**RESPUESTAS OBSERVACIONES DOCUMENTO RFI PROCESO FOTOVOLTAICO
EVENTO NRO.125387**

“Estudio de factibilidad, diseño, suministro, instalación y puesta en funcionamiento de un Sistema Fotovoltaico en las Sedes de la Secretaría General de la Alcaldía Mayor de Bogotá, D.C. “

Dando respuesta a la observación planteada, la entidad le anexa registro fotográfico de las sedes solicitadas, comenzando por **SUPERCAD E ENGATIVA**

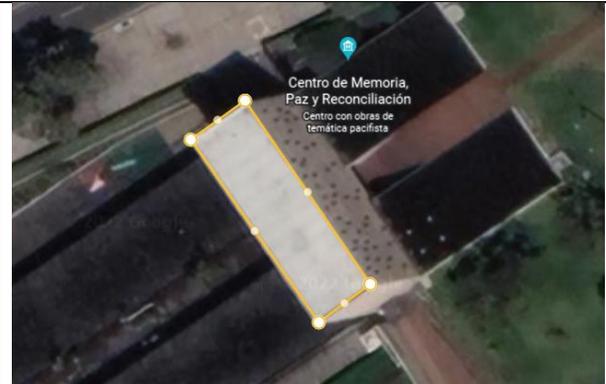
“No se anexa registro fotográfico de las cubiertas de Supercade Engativá y Centro Memoria Paz y Reconciliación”

<p>Cra. 19b #24 – 86 UPZ La Sabana, Localidad Los Mártires, Coordenadas: – Latitud: 4.6187976000000001 Longitud: -74.07674306942883</p>
	<p>Posible ubicación de fotovoltaicos sobre cubierta. Área: 199 m2</p>
	<p>Posible ubicación en el parqueadero, área:206 m2</p>
